Dotyczy: Zapytania ofertowego nr ZO-43/24/PT na: złożenie oferty na : *Dostawa i montaż budki parkingowej - stróżówki.*

WYJAŚNIENIE TREŚCI ZAPYTANIA OFERTOWEGO

Pytanie nr 1

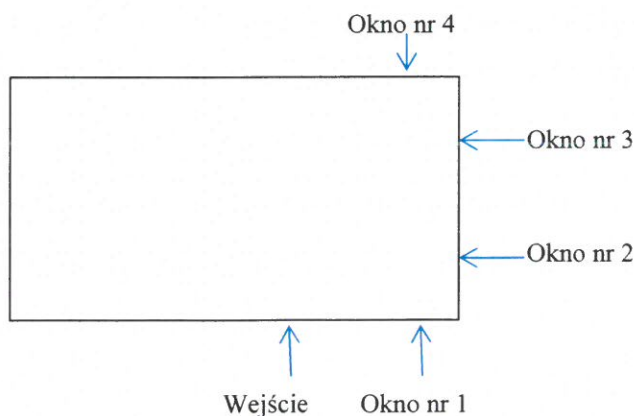
Potrzebujemy informacji o rodzaju, wielkości i rozmieszczeniu okien

Odpowiedź: Budka parkingowa będzie wyposażona w okna o wymiarach:

1. Wysokość 140 cm i szerokość 100 cm - okno otwierane/uchylne,
2. Wysokość 140 cm i szerokość 120 cm- okno otwierane/uchylne,
3. Wysokość 140 cm i szerokość 120 cm (łącznie z oknem kasowym o wysokości 30 cm) - szyba nad oknem kasowym stała,
4. Wysokość 110 cm i szerokość 100 cm - okno otwierane/uchylne.

Okna te będą rozmieszczone w następujący sposób:

- 1. okno na frontowej ścianie (dłuższej, na prawo od drzwi, umieszczone skrajnie do krótszej ściany) na wysokości 70 cm od podłogi wewnątrz ,
- 2. i 3. okno na prawej ścianie od wejścia, krótszej (okna na całej szerokości ściany- wraz z okienkiem kasowym przesuwany), na wysokości 70 cm od podłogi wewnątrz,
- 4. okno na ścianie vis-a-vis wejścia (od wejścia skrajnie na prawo do krótszej ściany)
